改善箇所説明図

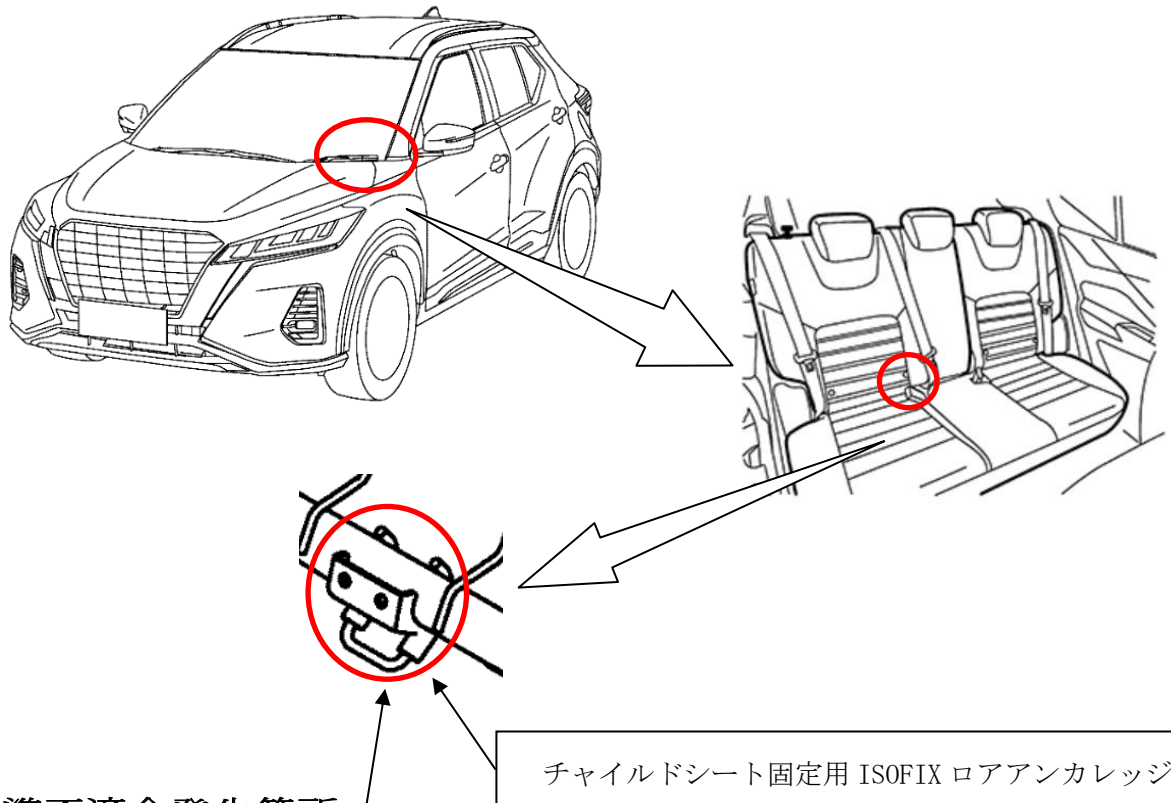
基準不適合発生箇所

後席右座席中央側のチャイルドシート固定用 ISOFIX ロアアンカレッジのブラケットにおいて、成形型が不適切なため、ブラケット嵌合部寸法が規定より狭くなることがあり、最悪の場合チャイルドシートを取り付けられないおそれがある。

改善の内容

全車両、ブラケットを点検し、寸法が不適切な場合はブラケットを修正する。

識別：金色のシールをモデルナンバープレートの右横に貼り付ける。
